2022 年 9 月

鍋屋バイテック会社  
カスタマーサクセス部

### 標準 V プーリー・JIS V プーリー 形状変更（下穴の追加）のご案内

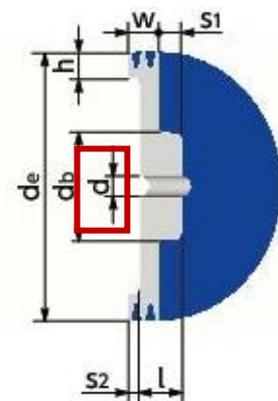
標準 V プーリーおよび JIS V プーリーの一部品番につきまして、製造上の都合により、下穴を追加いたします。なお、価格の変更はございません。

一部品番に下穴を追加いたします。対象品番および下穴径は【対象品番一覧表】をご参照ください。下穴径は、当社が性能を保証する最小軸穴径よりも小さな径になっております。この変更による性能への影響はございません。
